TRANSPORDIAMET

Meie 20.03.2026 nr 7.1-2/26/4117-2

**Kambja vallas Leilovi tee 2 kinnistu
projekteerimistingimuste eelnõu
kooskõlastamine märkustega**

Joonis nr 1. Väljvõte Tartu-Nõo projektist.

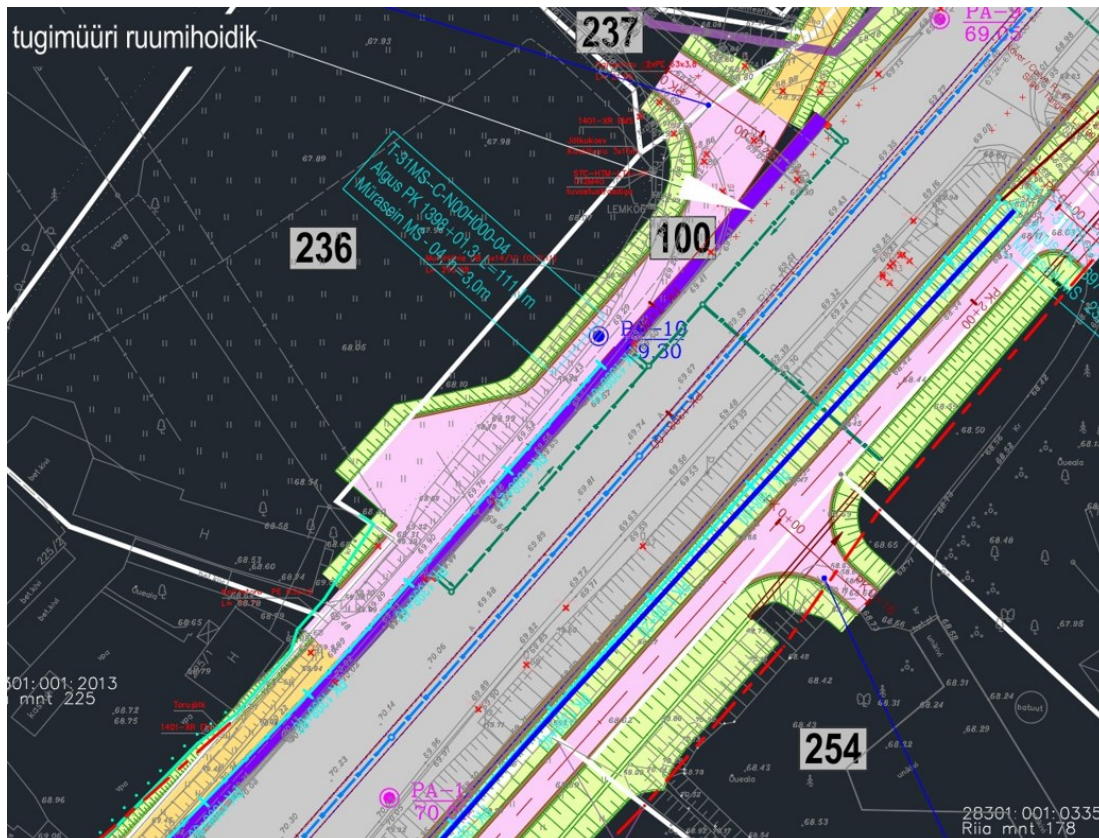
1. Projekti koostamisel tuleb arvestada riigi põhimaantee nr 3 km 138,4-152,0 asuva Tartu-Nõo lõigu eelprojektiga (Reaalprojekt OÜ, töö nr MA14688TN), millega kavandame olemasoleva heki asukohas juurdepääsutee Riia mnt 225 kinnistule (vt joonis nr 1). Projekti realiseerumisel muutub oluliselt piirkonna juurdepääsuteede lahendus. Lisaks tuleb arvestada, et me oleme alustanud riigitee nr 22128 rekonstrueerimisprojekti koostamist. Projekti raames on tõenäoline kinnistust ärälõike vajadus kergliiklusteede ühenduste ning tehnovõrkude rajamiseks. Leilovi tee 2 hoone ehitusprojekti koostamisel võib sellest tulenevalt osutuda vajalikuks tee- ja liikluslahenduste täpsustamine.

7. Parkimine lahendada kinnistusesiselt ning riigiteel parkimist, sh manööverdamist, mitte ette näha.
8. Tartu-Nõo lõigu ümberehituse käigus eemaldatakse olemasolev kuusehekk (vt punkti 1 väljavõte). Lähtuvalt asjaolust, et projektiga hõlmatav ala ulatub kõrge liiklussagedusega
